## RESOLUCIÓN No.

### POR MEDIO DE LA CUAL SE RESUELVE UN RECURSO DE REPOSICIÓN Y SE ADOPTAN OTRAS DETERMINACIONES

**EL SUBDIRECTOR DE RECURSOS NATURALES DE LA CORPORACIÓN AUTÓNOMA REGIONAL DE LAS CUENCAS DE LOS RÍOS NEGRO-NARE "CORNARE", en uso de sus atribuciones legales y delegatarias y**

**Figura 3.** Comparación de las subcuencas delimitada en el año 2018 y la modificada en el año 2021 (subcuenca anterior y nueva, respectivamente).

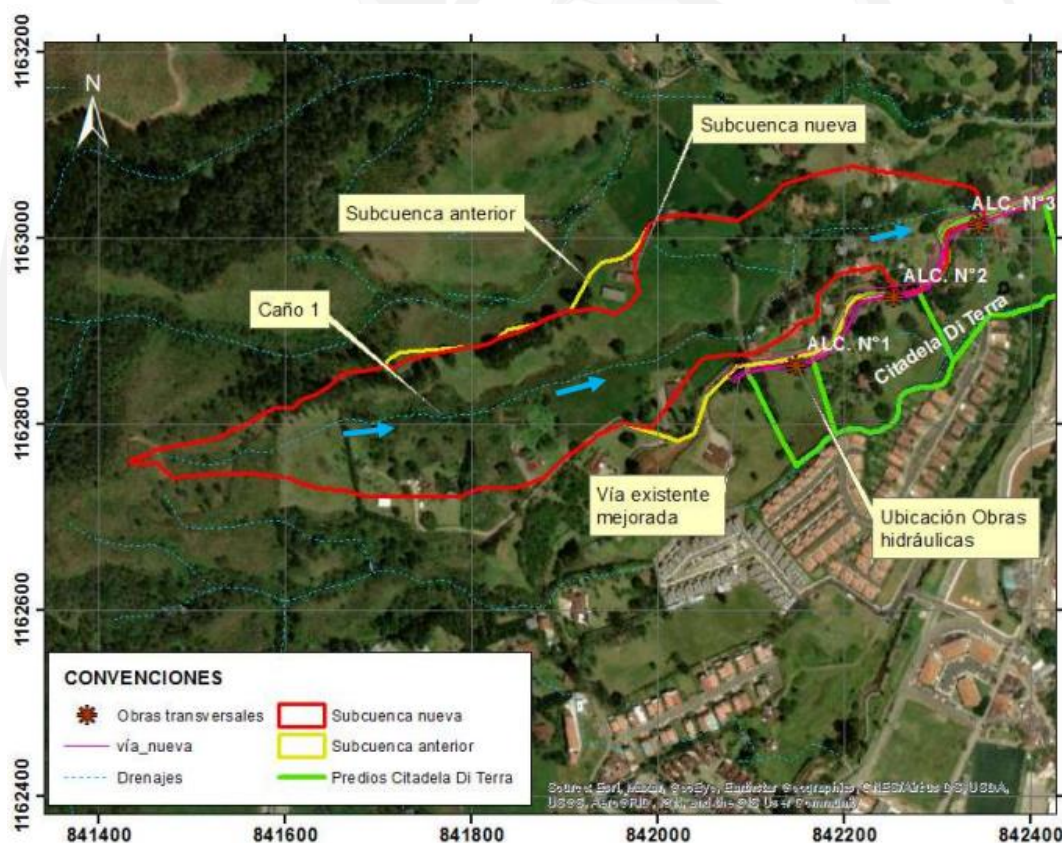
- **Área:** Como se había mencionado dentro del trámite ambiental, la disminución de un 50% del caudal de diseño no se justifica técnicamente por la disminución del aporte de caudal de dos tuberías de drenaje. Aunque se menciona que se realiza una verificación en campo, no se presenta un modelo digital del terreno, con topografía real, a fin de verificar el cambio en el área de la subcuenca.

- **Tiempo de concentración:** Los parámetros geomorfológicos de la cuenca no deben presentar un cambio tan significativo considerando que se trata de la misma cuenca, esta misma observación aplica para los parámetros de **intensidad y precipitación**.

- **Número de curva CN:** Este parámetro depende proporcionalmente de las coberturas y puede presentar variación, sin embargo, no al grado de afectar el caudal de manera tan significativa, este es el caso también para la capacidad de almacenamiento del suelo (**S**) y la **infiltración del suelo (Ia)**.

De acuerdo a toda la información presentada ante la Corporación Ambiental, desde el inicio del trámite de Solicitud de modificación de cauce, se evidenció que al construirse las obras transversales en la vía veredal se redujo el área de drenaje en un 10.53%, ya que parte del área de drenaje total de la subcuenca anterior (0.1225Km<sup>2</sup>) drenará hacia las obras ALC. N° 1 y ALC. N° 2, (Ver Figura 4) reduciendo el área de la subcuenca a un área de 0.1096Km<sup>2</sup>.

La siguiente imagen, muestra la comparación entre la subcuenca anterior (presentada en el año 2018) y la subcuenca nueva (presentada en el año 2021), la cual resulta posterior a la implementación de las obras transversales ALC. N° 1 y ALC. N° 2

El caudal calculado y reportado para la subcuenca del 2018 fue de 1.156 m<sup>3</sup> /s, mientras que el caudal calculado y reportado para la subcuenca del 2021 fue de 0.650 m<sup>3</sup> /s. Aunque realmente se presenta una disminución de 43.77% del caudal máximo calculado para ambas subcuencas, esto es debido a que, el cálculo de caudal máximo no es directamente proporcional al área, sino que depende aparte del área tributaria de otras variables, tales como la intensidad de lluvia, la cobertura y el tipo de suelo, las cuales fueron revisadas y modificadas al realizar la revisión de la cuenca en campo en el año 2021, que a su vez, modifican varios parámetros utilizados en el cálculo del caudal máximo de crecientes, incidiendo notoriamente en que la proporción de la modificación del área de drenaje no sea proporcional al cálculo del caudal de crecientes sobre dicha área.
